改善箇所説明図

チャイルドシート取付装置

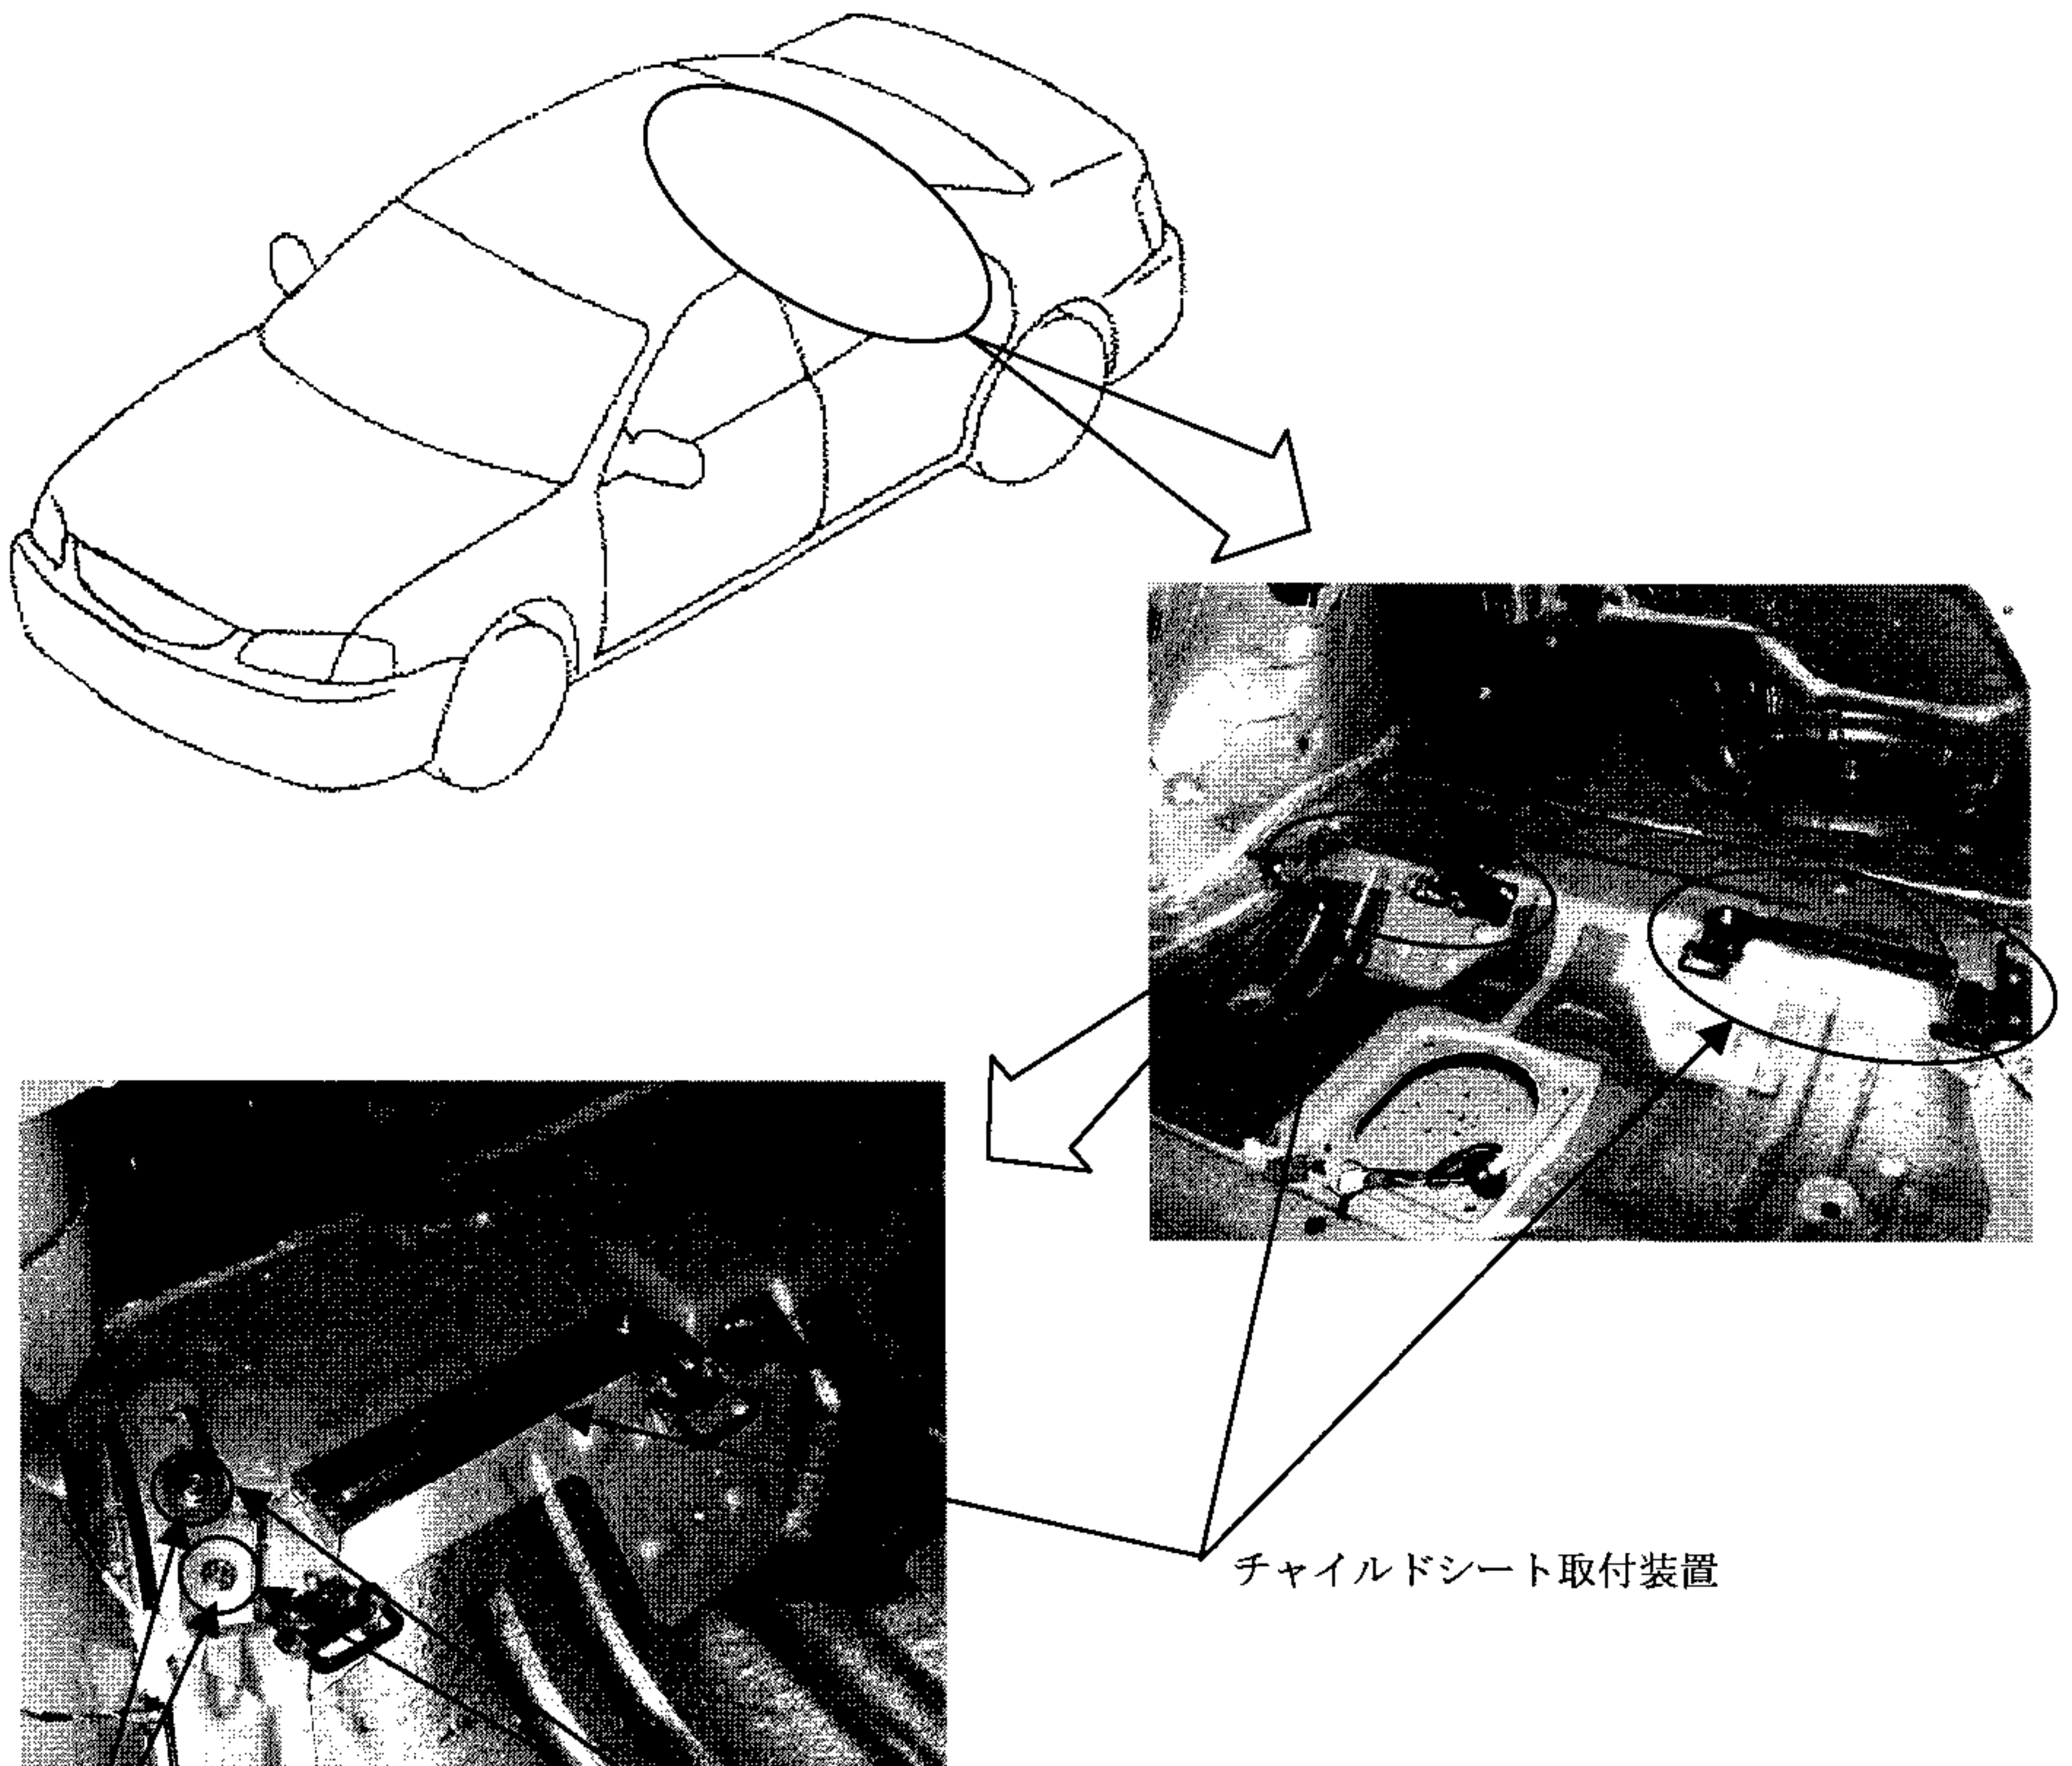
基準不適合発生箇所

ボルト未取付け（左右計4箇所）

年少者用補助乗車装置（チャイルドシート）において、後席左右のチャイルドシート取付装置を組付ける工程で一部のボルトが取付けられていないものがあるため、衝突時等に大きな荷重がチャイルドシートにかかった場合、チャイルドシートを固定できないおそれがある。

全車両、当該チャイルドシート取付装置をボルトで確実に締め付ける。

識別：右側リアドアのチャイルドプルーフロック下に黄色シールを貼りつける。
